Comitato Cittadini Tessera e  
Campalto contro l'inquinamento  
acustico, atmosferico ed  
ambientale da traffico aeroportuale

E. prot DVA - 2014 - 0039305 del 28/11/2014

Ogg.: Osservazioni inerenti l'ISTANZA di V.I.A. denominata:  
"Aeroporto Internazionale di Venezia Tessera-Master Plan 2012" (Enac 30.09.2014)

Fig. 1

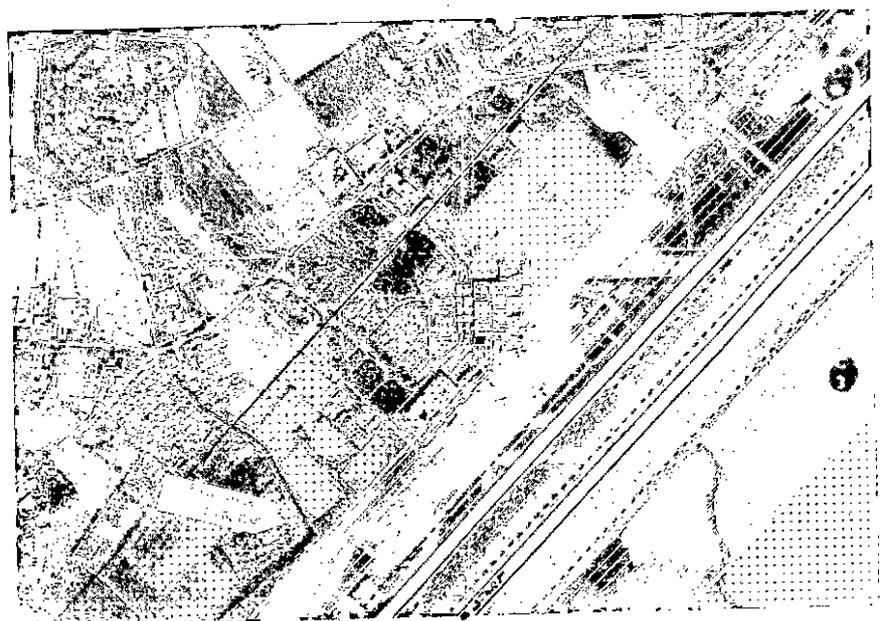
Le prime residenze di Tesserà si trovano a meno 600 metri dall'area notoriamente di maggior emissione sonora: cioè il punto di attesa di decollo e i primi 100 mt di movimento dove l'aeromobile esprime la massima potenza propulsori generando una pressione sonora di 125/130 Db, ben oltre la soglia del rumore doloroso. ( Fig.1)

Sull'abitato di Tesserà grava quotidianamente il rumore prodotto dal 100% degli atterraggi (ca.100), dal 100% dei decolli (ca 120) e dal 100% dei relativi rullaggi (taxiing) - per una media giornaliera che nel 2013 è risultata pari a 221 movimenti/giorno - e d'inverno anche parte delle attività di de-icing.

Le rumorose movimentazioni che interessano l'abitato di Tesserà concernono il rullaggio degli aeromobili per il decollo indirizzate verso la **medesima zona di testata pista 04 Sinistra (in alternativa sulla 04 Destra): nello spazio denominato Holding Point prospiciente e prossima all'abitato di Tesserà.**

Una menzione particolare riguarda il rumore immesso su Tesserà dai prolungati rullaggi in testa pista taxiway 04L/22R (mediamente non meno di 6/7 minuti per a/m) e successivo stazionamento pre - ingresso in pista che nelle fasce orarie di punta vede in **fila e rullanti e rullanti anche 5 velivoli in attesa di decollo.**

- **La richiesta è che il proponente ritiri l'Elaborato C RUM Relazione e lo ripresenti con una elaborazione dell'impatto complessivo utilizzando il modello matematico INM (7.0 o successivo) così come previsto dai relativi "decreti ministeriali", valutando oggettivamente anche il Ground Noise.**
- **Per una qualificata e comprensiva analisi dell'impatto acustico complessivo appare inoltre indispensabile la necessità di poter disporre di un Report documentale - fruibile ad esperti e cittadini - con la elencazione e descrizione dei dati di input aeronautici, meteo e restanti impiegati dagli estensori della Relazione. Con una comparazione tra la fase ground-noise ed air-noise attualizzata al 2013 (Opzione D) e quella stimata al 2021.**

Fig. 2

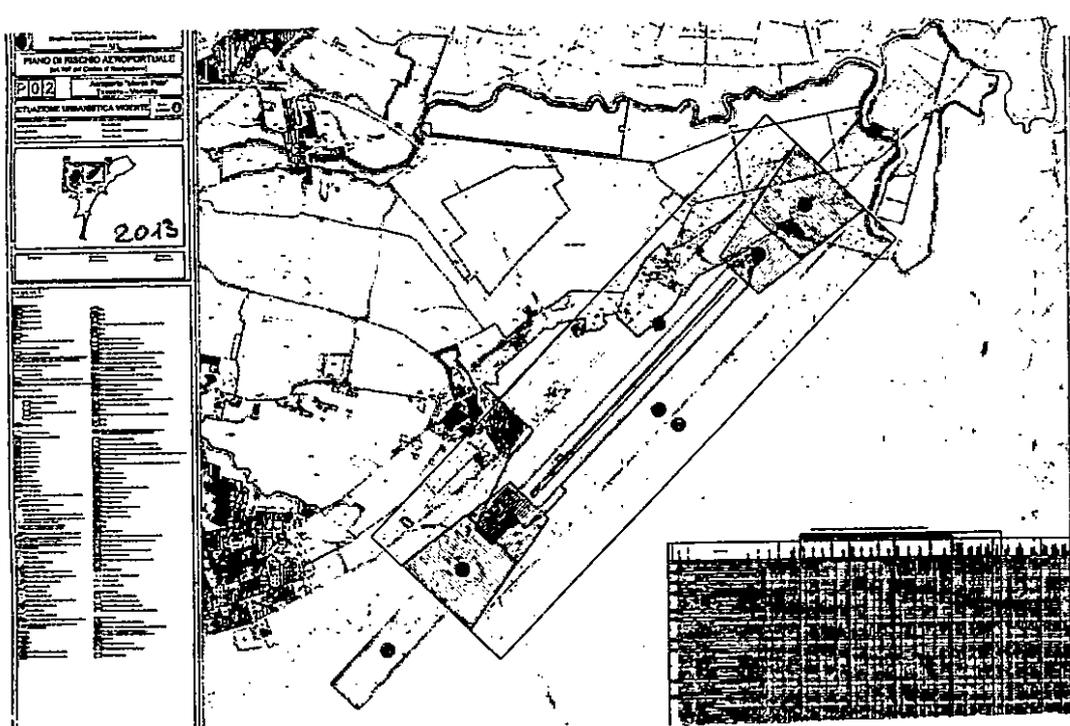
Esse però contengono due errori notevoli che il loro raffronto con la tavola del Piano di rischio del Comune di Venezia evidenzia palesemente, come di seguito esplicitato:

1. la tav 12-1 Piano di rischio -stato di fatto non corrisponde alla tavola analoga del Piano di Rischio del Comune di Venezia
2. in entrambe le tavole le zone di rispetto sono calcolate per ciascuna pista; nella tavola della delibera comunale solo sulla pista principale.

Si pone qui un interrogativo : qual è secondo la direzione di Enac il metodo giusto per calcolare le zone aeroportuali di rispetto? Se vale il metodo del calcolo solo sulla pista principale allora anche le Tavole ... dello SIA vanno modificate.

- La richiesta è che il proponente espliciti se può essere inserito nel Masterplan 2021 delle tavole relative alle zone di rispetto differenti da quelle adottate dal Comune di Venezia con l'assenso di Enac.

fig. 3

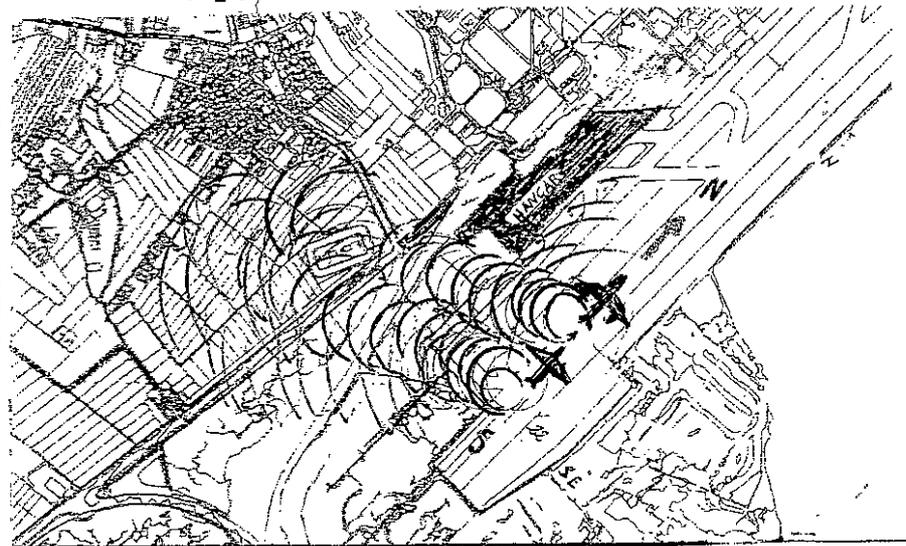
Lo Studio non prende in considerazione nella stima dell'impatto acustico al 2021 il contributo intermini di emissioni sonore della ricollocazione o della collocazione fronte Centro Sociale e Parco giochi (a 200 metri) e abitato Tessera (a 600 metri) di attività specifiche esistenti e nuove (fig.3 Osservazione n° 6)

Ci si riferisce alla creazione di un'area fra le testate piste 04L/22R e 04R/22L.

L'utilizzo ordinario (con operazioni di volo di 150 movimenti/giorno al 2021) della holding bay in questione immetterà su Tessera **una grande quota di rumore** generato dai propulsori portati solitamente all'80% della potenza anche di due aa/mm in attesa di spostarsi dalla H.B. sul punto di decollo dagli aeromobili di categoria D ed E (con propulsori ad elevata potenza), ma con la coda orientata sul centro Sociale, verso il parco giochi e sull'abitato di Tessera.

fig. 4

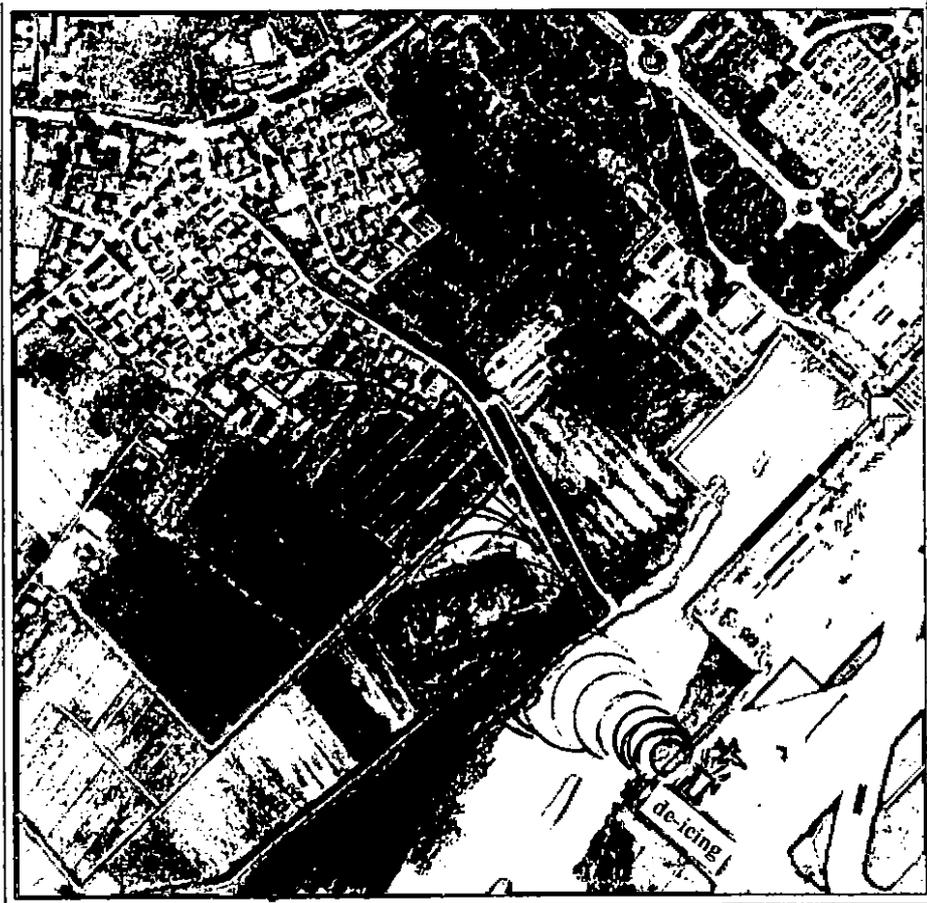
Le operazioni di sghiacciamento della fusoliera, ali e dei propulsori impiegano **mezzi e gruppi mobili azionate da getti e turbine** - con una ulteriore quota di rumore generato - **orientate e percepite** dalla limitrofa frazione dei caseggiati insediati a Tesserà.

In una ordinaria giornata( o notte) di gelo invernale/primaverile il combinato composto di operazioni di sghiacciamento e extra spinta dei propulsori delle flotte alla Holding Bay del punto attesa per l'allineamento in pista per il decollo (sia dalla pista 04 destra quanto dalla 04 sinistra) l'impatto sonoro complessivo **originerà un unico rovinoso fronte su Tesserà** (fig. )  
Rappresenta comunque una quota rilevante di "impatto acustico" non adeguatamente stimato e rilevato dalle centraline di monitoraggio nei Report 2013 (e degli anni precedenti) e nel contempo - almeno al momento - sembrerebbe essere stato del tutto trascurato nel masterplan al 2021, con inevitabili riflessi per la qualità della vita dei cittadini residenti e del tutto inappropriato per una documentazione che dovrà essere sottoposta alla Valutazione di Impatto Ambientale: una misura ed una normativa attivata e predisposta a tutela della Comunità e del Territorio circostante.

fig 5

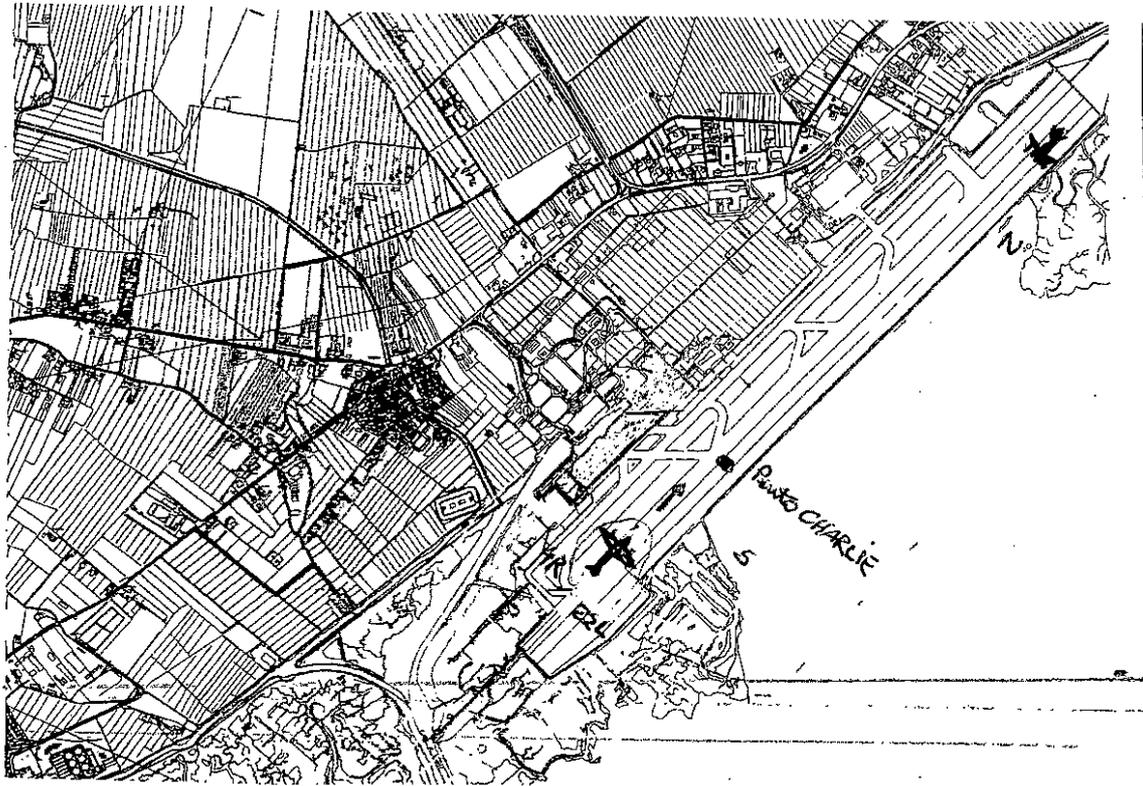
- a) non determinerebbe di per sé un calo del rumore sulle 12 residenze **che saranno peraltro insonorizzate** (in giallo), poiché esse si troverebbero con il rumore degli aa/mm in decollo ad una quota 50-100 mt.) come avviene ora con i decolli diurni dalla testata sud della pista principale;
- b) aumenterebbe il rumore, già ora oltre i limiti normativi, sui **1200 cittadini residenti in edifici non oggetto di insonorizzazione**, a Tessera "centro" (in verde) e anche su quelli (ca 150) di Campalto, ora risparmiati dal rumore dei decolli notturni)

Il Comitato concorda con l'intervento di insonorizzazione sui 12 edifici perché lo ritiene l'unica possibilità mitigatrice, vista l'ubicazione del gruppo degli edifici, ma ribadisce l'inconsistenza tecnica e la miopia dell'ipotesi più sopra evidenziata (fig.5)

fig 6

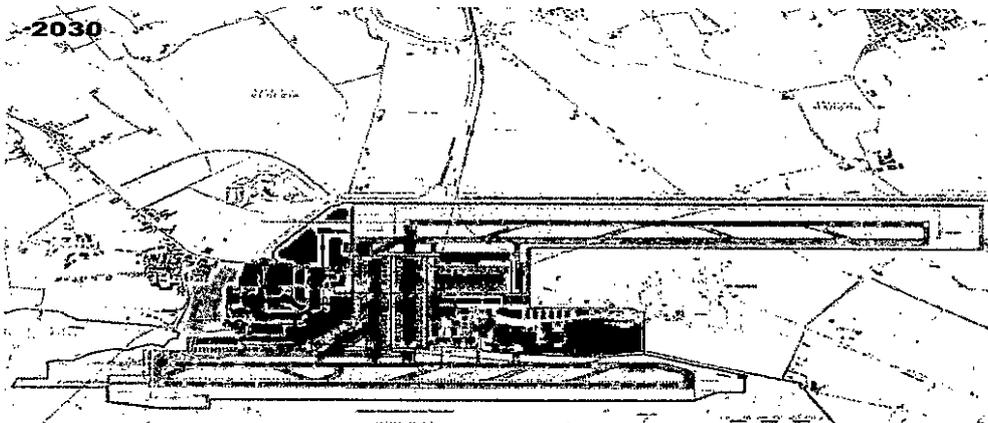
Si fa presente che- proprio per effetto dell' "spacchettamento" del Masterplan 2021 da quello cumulativo al 2030- non si può scoprire che tali 12 edifici dovranno lasciar posto al maxi park interpiste degli aa/mm previsto dal Masterplan 2030, con la loro acquisizione da parte del gestore a seguito di vendita o di esproprio. (fig. 6)

fig 10

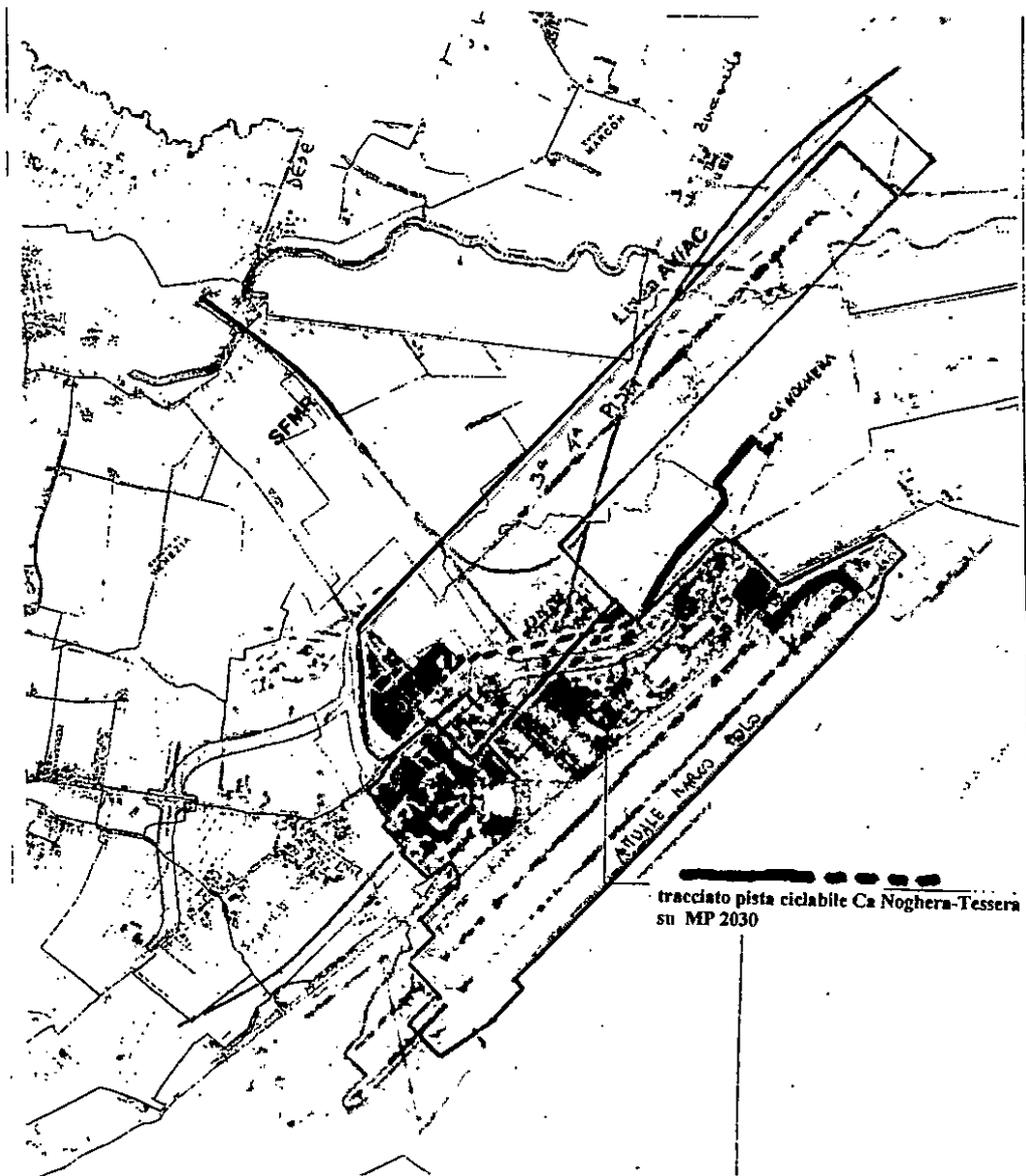
Quest'opera è emblematica delle conseguenze dello "spacchettamento" del Masterplan 2030 in due "mini" Masterplan.

Se, come già detto nell'Osservazione n° 2, il complesso delle opere e degli interventi fosse stato sottoposto correttamente ad una V.A.S./V.I.A. cumulativa quest'opera di compensazione non sarebbe stato possibile prevederla per il semplice motivo che la gran parte del suo percorso - già sulla carta difficile da realizzare - sarà coperto dalla cementificazione per la realizzazione delle opere connesse al raddoppio dell'infrastruttura e delle piste, mentre la parte restante sarà senza sbocco. (fig 10)  
Anche in questo caso la superficialità e la strumentalità dello Studio sono palesi.

➤ La richiesta è che Enac produca prova che tale opera sarà salvaguardata dalle opere previste nel Masterplan al 2030, approvato in via tecnica da Enac stessa, a giustificazione dell'utilità permanente dell'intervento di compensazione.

fig.1 1

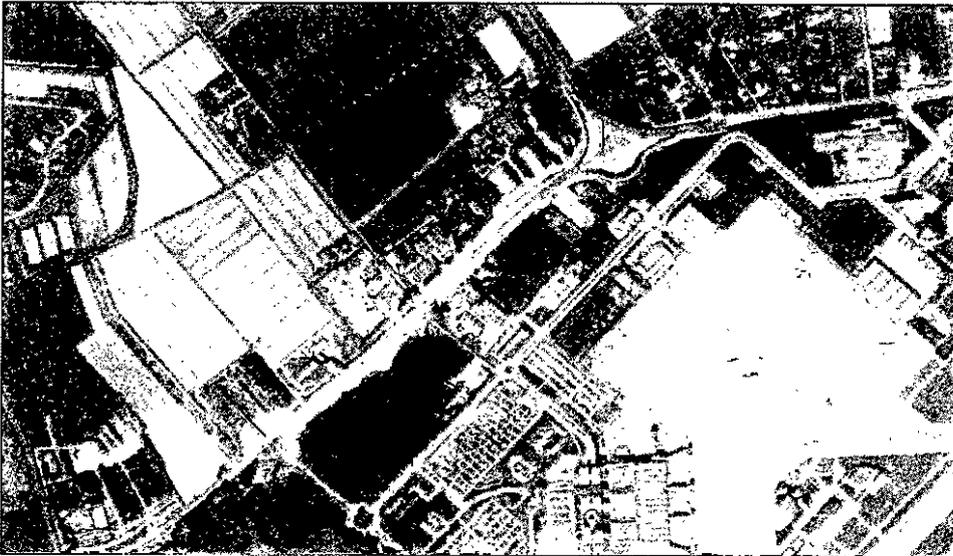
Il proponente **non alcuna autorità** a decidere la costruzione di rotonde stradali al di fuori del sedime aeroportuale.

ANAS al momento ha in fase di ultimazione la creazione di due grandi rotatorie (**fig1 1**) di accesso all'infrastruttura, delle quali la più vicina a quella qui ipotizzata dista solo ca 250/300 metri. L'ANAS non ha ritenuto di prevedere una rotatoria nel sito indicato dal proponente.

Giova in merito ricordare che a fine dello scorso decennio una analoga progettazione fu cassata da ANAS - e prima ancora osteggiata dai commercianti locali- ed infine abbandonata nonostante la Regione avesse messo specificatamente a disposizione un cospicuo finanziamento di provenienza EU.

fig.12

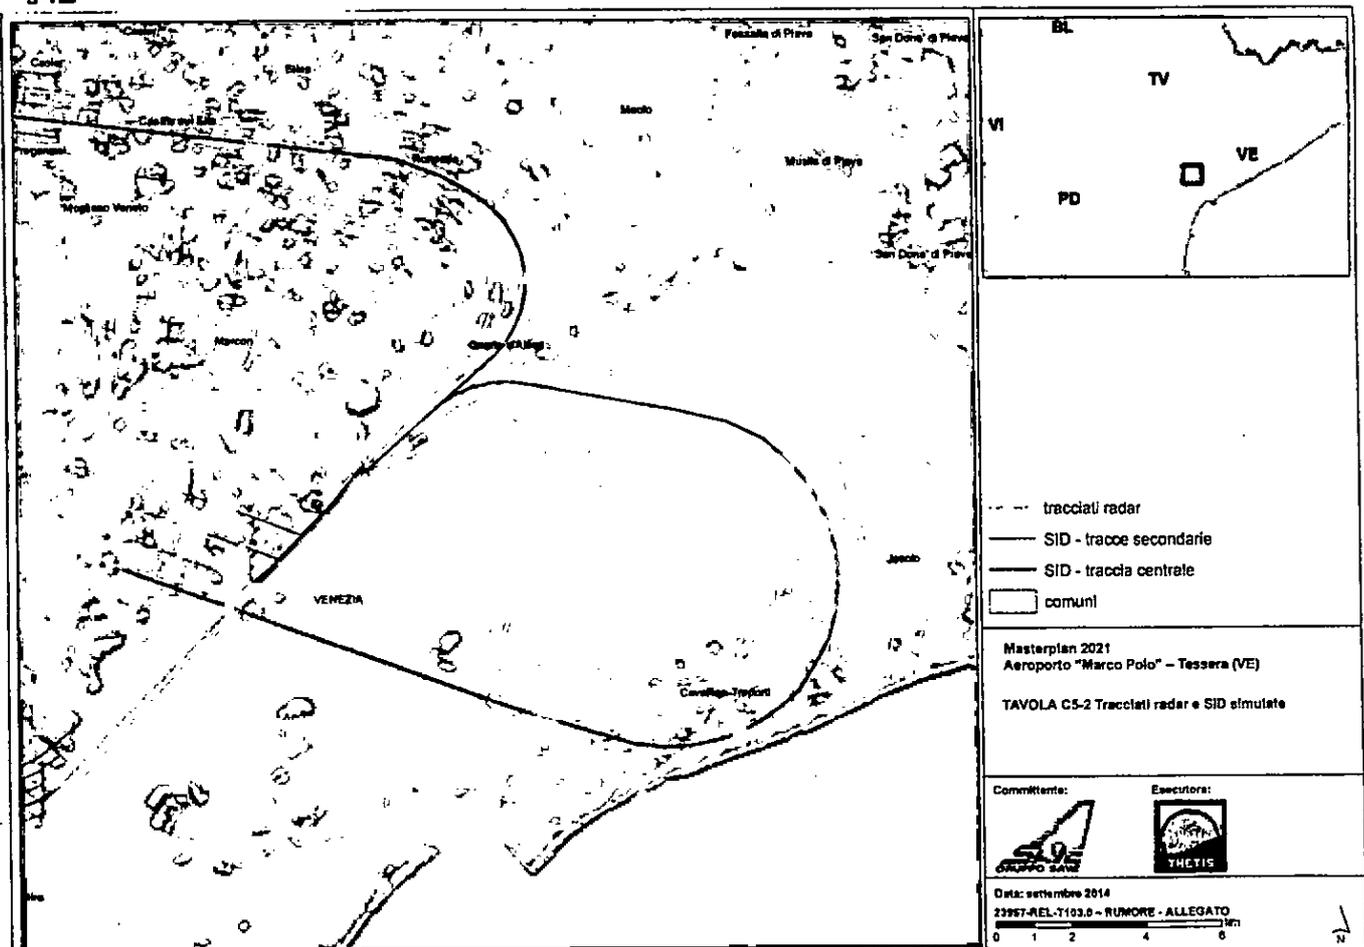
Ciò che si vuole qui evidenziare è che le frequenti "rotte secondarie" passano sulla verticale di siti storico/architettonici quali le isole di Burano e di Torcello a quote non di crociera anche molto al di sotto di 2000 metri

fig.13

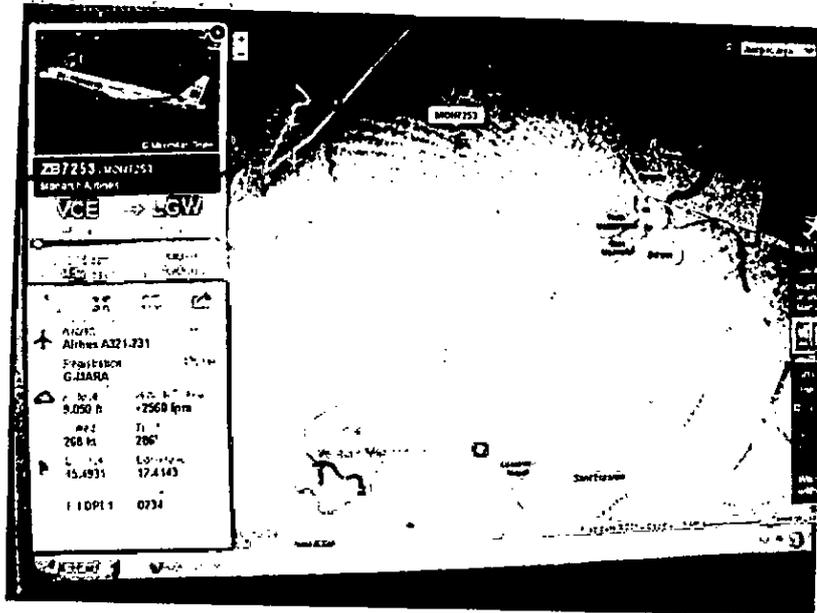
Il Comitato ritiene che tali beni storico/architettonici d'interesse anche sovranazionale (siano) saranno esposti ad un maggior rischio di essere danneggiati o distrutti dalle vibrazioni e/o dalle ricadute di un pur sempre non escludibile incidente aereo. In allegato una istantanea in tempo reale della traccia radar di due dei tanti sorvoli sulla verticale di Torcello (fig 13)
